**VIEŠOJO PIRKIMO
„RESPUBLIKINĖS VILNIAUS UNIVERSITETINĖS LIGONINĖS PASTATO-
OPERACINIŲ BLOKO, ESANČIO ŠILTUMŲ G.29, VILNIUJE, RANGOS DARBAI
(NR. 9888)“
SĄLYGŲ PAAIŠKINIMAI**

2025-07-11 CVP IS pranešimas Nr.277626

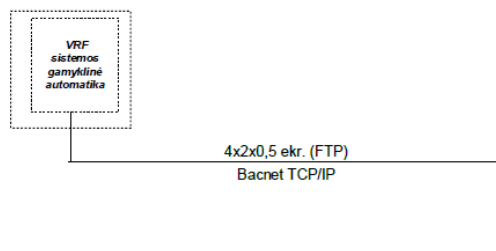
Projekto dalis PVA. Pagal TP sprendinius - VRF šilumos siurblių kabeliavimas - 3 sistemos, vėsinimo kond. VRF 10 sistemų, kabeliai įtraukti ŠVOK dalies sąnaudų kiekių žiniaraščius.

Prašome patikslinti - ar reikalingas pajungimas į vieningą pastato valdymo sistemą (PVS). Jeigu taip, pateikite su tuo susijusias sąnaudas kabeliavimo ir programavimo darbams;

Taip, reikalingas pajungimas į vieningą pastato valdymo sistemą (PVS). TP (techninio projekto) PVA dalyje pateikiami bendri PVS žiniaraščiai, aiškinamajame rašte detalizuojami sprendiniai, kokios sistemos jungiamos į bendrą PVS sistemą. Prašome įsivertinti visas TP (techninio projekto) dalis.

Į BMS būtų sujungtos:

- vėdinimo sistemos R-1 – R-17;
- šilumos punktas;
- oro šalinimo ventiliatoriai OŠ-1 – OŠ-15;
- patalpų mikroklimato palaikymo sistemos;
- oro kondicionierių (VRF) sistemos gamyklinė automatika;
- oro užuolaidos gamyklinė automatika.

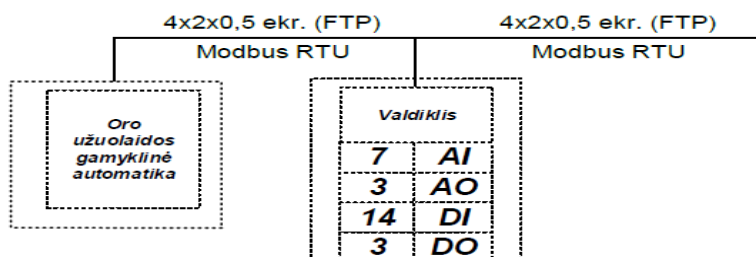
Projekto dalis PVA. Ar numatomas oro užuolaidos OU-1 pajungimas į vieningą pastato valdymo sistemą (PVS).

Jeigu taip, pateikite su tuo susijusias sąnaudas kabeliavimo ir programavimo darbams;

Taip, numatomas. TP (techninio projekto) PVA dalyje pateikiami bendri PVS žiniaraščiai, aiškinamajame rašte detalizuojami sprendiniai, kokios sistemos jungiamos į bendrą PVS sistemą. Prašome įsivertinti visas TP (techninio projekto) dalis.

Į BMS būtų sujungtos:

- vėdinimo sistemos R-1 – R-17;
- šilumos punktas;
- oro šalinimo ventiliatoriai OŠ-1 – OŠ-15;
- patalpų mikroklimato palaikymo sistemos;
- oro kondicionierių (VRF) sistemos gamyklinė automatika;
- oro užuolaidos gamyklinė automatika.

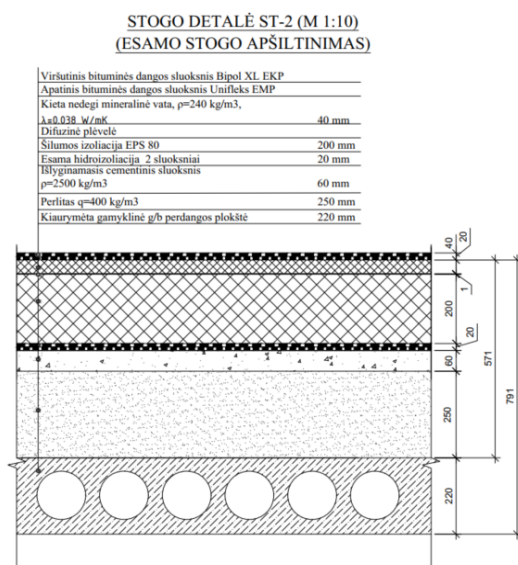
Projekto dalis PVA. TP sprendiniuose nenumatytas alternatyvių energijos šaltinių (vandens, saulės kolektorių) pajungimas.

Prašome pateikti reikalingų medžiagų kiekius bei technines specifikacijas;

Rangovas turi vadovautis pateiktais TP (techninio projekto) sprendiniais, - alternatyvūs energijos šaltiniai nenumatyti.

STOGO DETALĖ ST-2 (M 1:10)
(ESAMO STOGO APŠILTINIMAS)

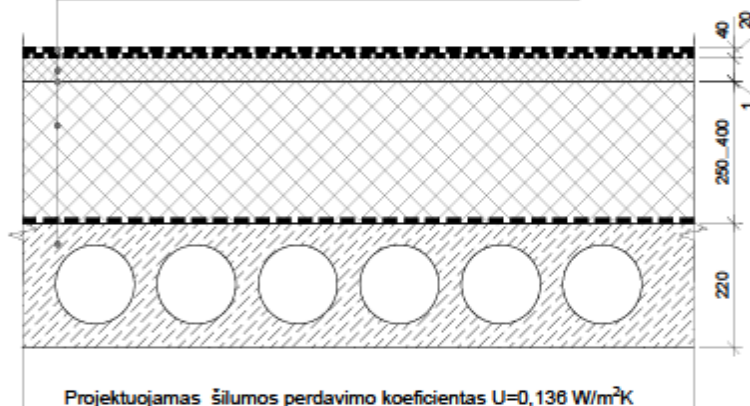
Dokumento žymuo 2114-TP-SK.B-07.6

Prašome pateikti keičiamos stogo dangos nuolydžio sprendinius.

Naujos stogo dangos nuolydis turi būti apie 3%.

Naujos stogo dangos nuolydis turi būti apie 3%. Tikslinama darbo projekto metu, detaliai įvertinus esamo stogo ir stogo elementų (šachtų, kaminėlių, inž. įrenginių ir kt.) išdėstymą.

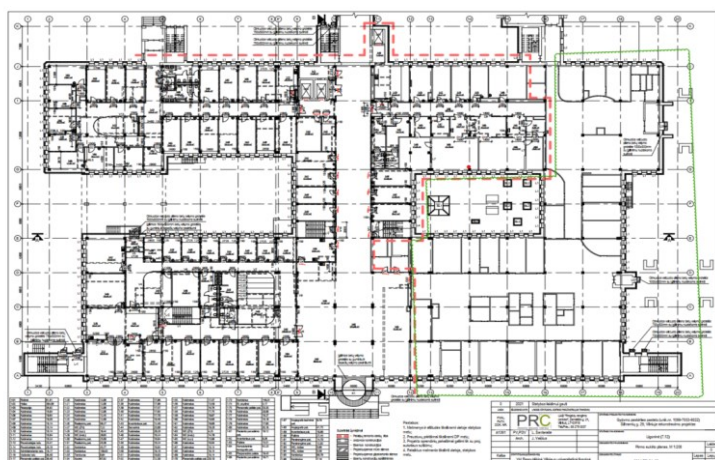
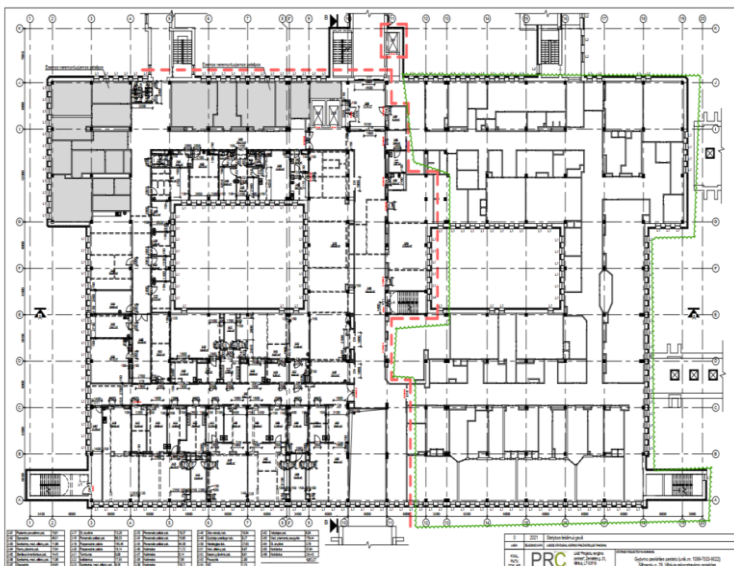
Tačiau fasado apdaila ir langų keitimas numatytas patalpose, kuriose šiuo pirkimu darbai nevykdomi (pažymėta žaliai žemiau):

a. Ar bus sudarytos sąlygos langų keitimui patalpose, kuriose nėra numatyti vidaus apdailos darbai? Ar šios patalpos bus veikiančios darbų metu? Kaip bus organizuojamas darbas?

b. Ar reikia vertinti angokraščių ir apdailos atstatymo darbus po langų įstatymo darbų?

Taip, bus sudarytos sąlygos langų keitimui patalpose, kuriose nėra numatyti vidaus apdailos darbai. Darbai bus organizuojami pagal su Užsakovu suderintą grafiką.

Taip, reikia vertinti angokraščių ir apdailos atstatymo darbus po langų įstatymo darbų.

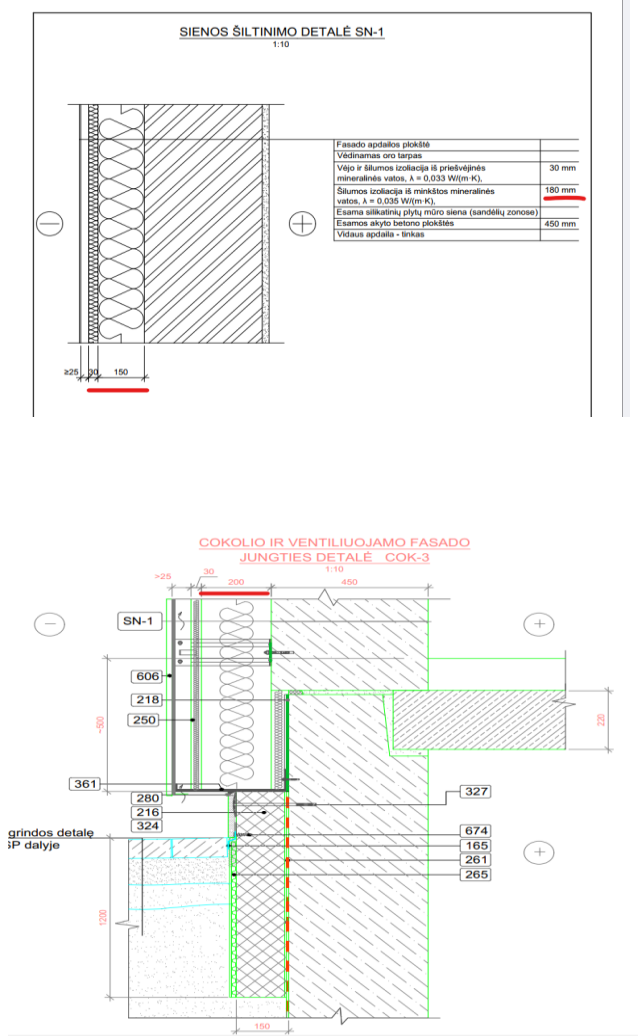
Projekte nėra numatyta priešgaisrinio sandarinimo, kur inžinerinės komunikacijos kerta priešgaisrines atitvaras. Ar reikia vertinti? Jeigu reikia vertinti kurioje ĮVS eilutėje įtraukti šių darbų kainą? Kokia apimtimi?

Visi darbai turi būti atlikti taip, kaip tai apibrėžta bendrosios dalies techninėse specifikacijose, TP dalys turi būti vertinamos kompleksškai. ĮVS atskiros eilutės nėra, šiuos darbus Rangovas turėtų priskirti prie kiekvienos inžinerinės sistemos įrengimo.

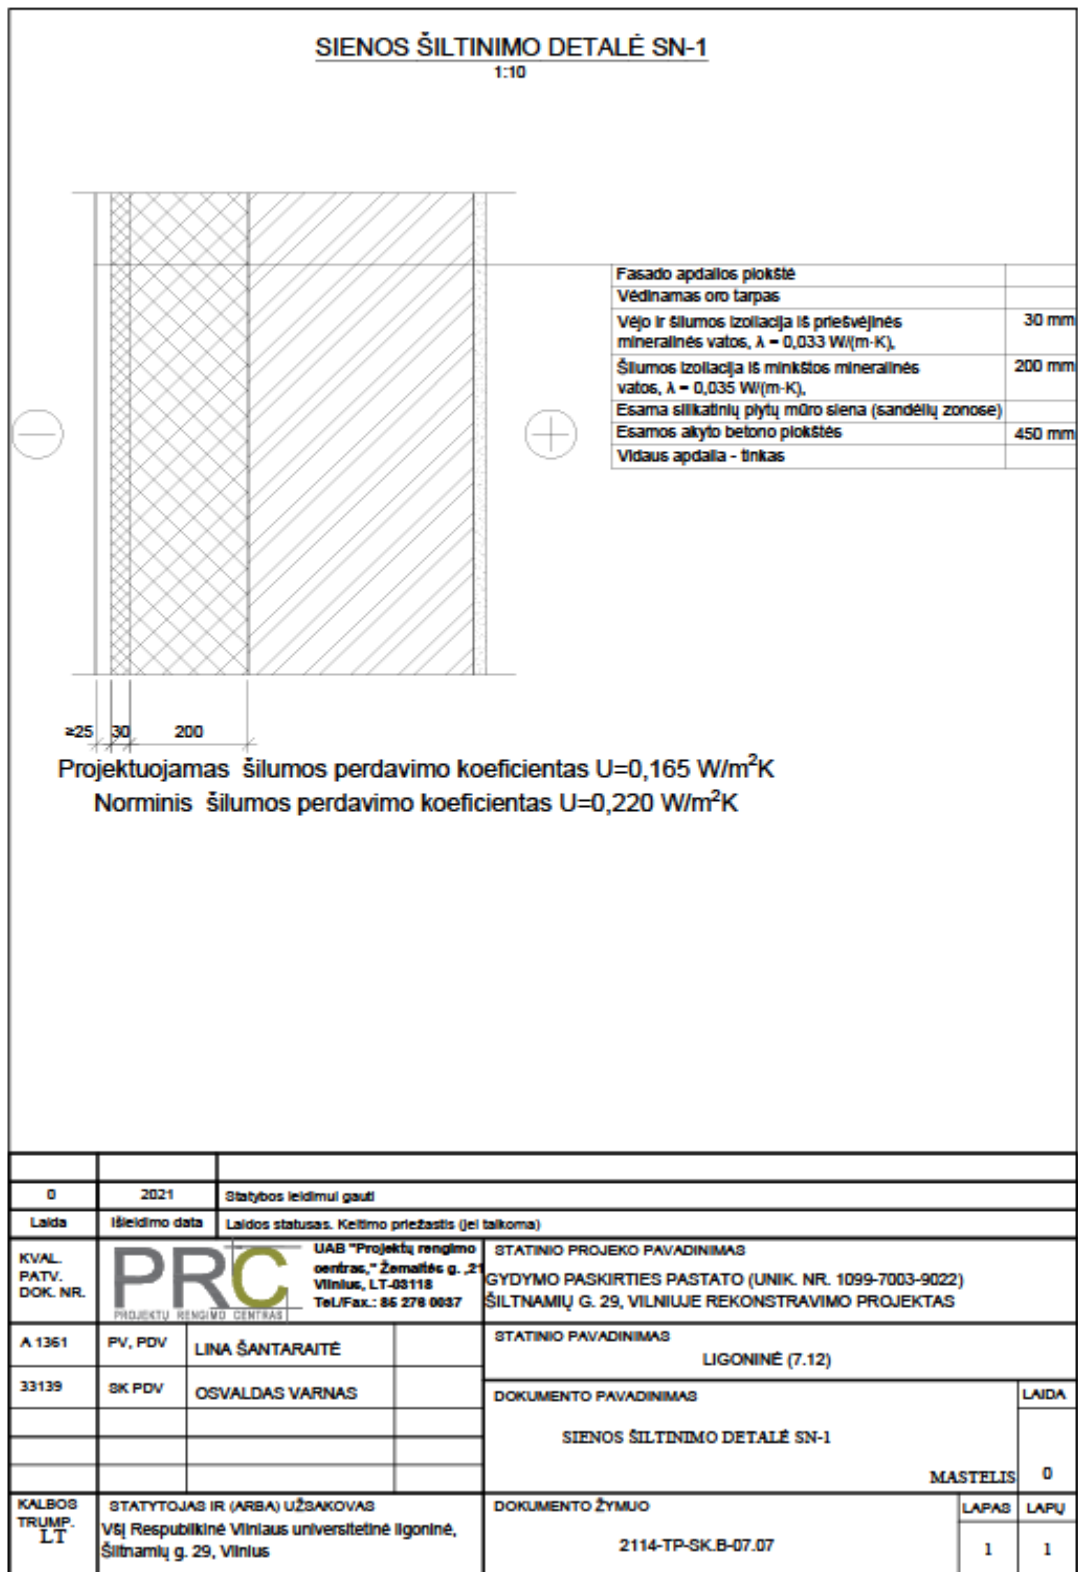
Dėl fasadų sienos šiltinimo. SK dalyje sienų šiltinimo detalėse skiriasi šiltinimo vatos storiai:

Ar vertinti šilumos izoliaciją iš minkštos mineralinės vatos 200 mm storio?

Sienos šiltinimo detalėje SN-1 (SK.B-07.07) šilumos izoliaciją vertinti iš 200 mm storio mineralinės vatos plokščių ir 30 mm storio priešvėjinės mineralinės vatos plokščių.
